ACERIAS PAZ DEL RIO S.A.

COMITE DE ESTABILIDAD DEL FERROCARRIL

PROBLEMAS DE SOCAVACION EN LOS SECTORES DE PUENTE CAJONES Y CARICHANA

Informe IGL No. 222 - 19

ACERIAS PAZ DEL RIO S. A.	
	COMITE ESTABILIDAD F. C. OBRAS CORRECTIVAS SECTOR DE PUENTE CAJONES. K 276
INGENIERIA Y GEOTECNIA LTDA.	
ESCALA 1:1000	FEBRERO, 1989 FIGURA No. 1

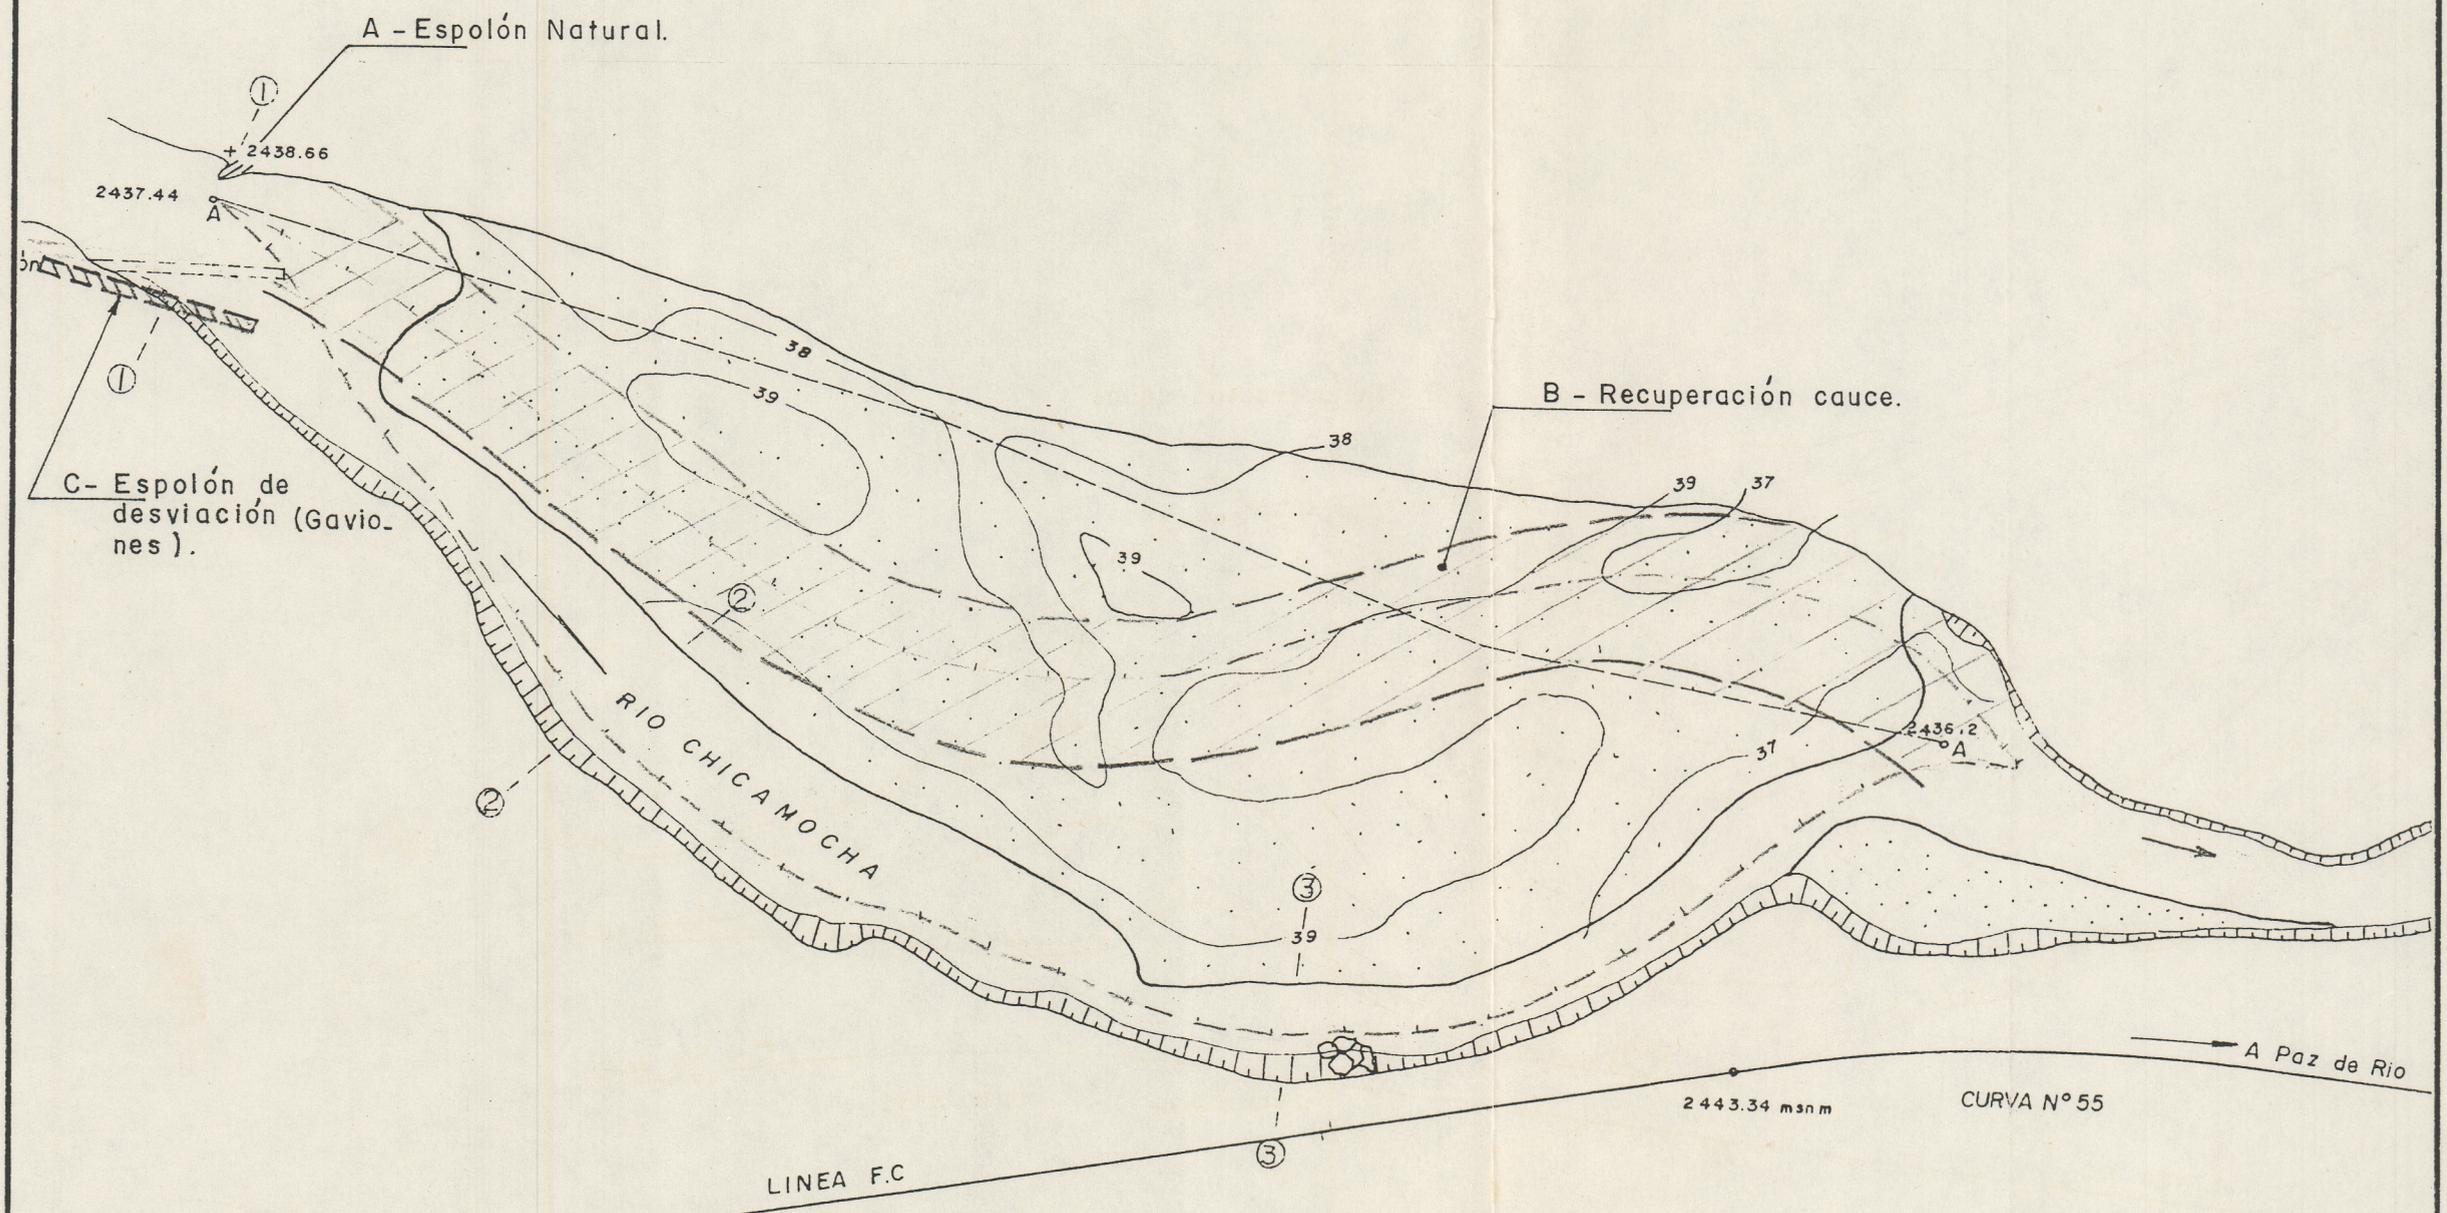
- a) Eliminar la saliente rocosa que se encuentra en la margen izquierda, al comienzo de la curva afectada. Se indica con la letra A en la Figura No. 1. Puede intentarse esta labor inicialmente a mano, tratando de desalojar con barra los bloques y procurando penetrar hacia el fondo del cauce con la remoción de la roca. Si no es posible el trabajo a

mano, habrá que utilizar dinamita, caso en el cual deberá procederse con cuidado, para no retirar roca del talud del cual se desprende la saliente.

- b) Dragar y reconformar el antiguo cauce del río a lo largo del playón, dándole una disposición en curvas suaves como se indica en la Figura No. 1, para obtener la máxima longitud posible dentro del propósito de hacer que el río recupere su curso anterior, pero sin causar un incremento apreciable en la pendiente. El brazo que ocupa actualmente, inmediato a la orilla derecha, tiene una longitud aproximada de 300 m, siguiendo la línea de máxima profundidad que hemos dibujado en la Figura 1, y el cauce de recuperación propuesto alcanza 275 m, de manera que resulta inevitable un ligero aumento en la pendiente longitudinal, razón por la cual debe acercarse el extremo de aguas abajo lo más posible a la curva de la orilla izquierda, donde hay roca aflorante y un talus compuesto por rocas de buen tamaño; así, no se introducirá ningún efecto de socavación de la orilla izquierda que pueda motivar reclamos de los propietarios.

El ancho del cauce reconformado debe ser de 20,0 m en promedio, buscando que se amplie algo más en la mitad de aguas abajo. Todos los materiales de dragado deben apilarse hacia la derecha del cauce recuperado, es decir, hacia el borde del playón. Tan pronto se logre encauzar el río por su antiguo canal, se procederá a colocar dichos materiales contra la orilla derecha, creando así una protección longitudinal de ella. En lo posible, deben separarse las piedras de mayor tamaño, para colocarlas en el exterior del relleno protector. Los restos de gaviones y enrocado que se hallan en esta orilla deben ser esparcidos formando parte del relleno.
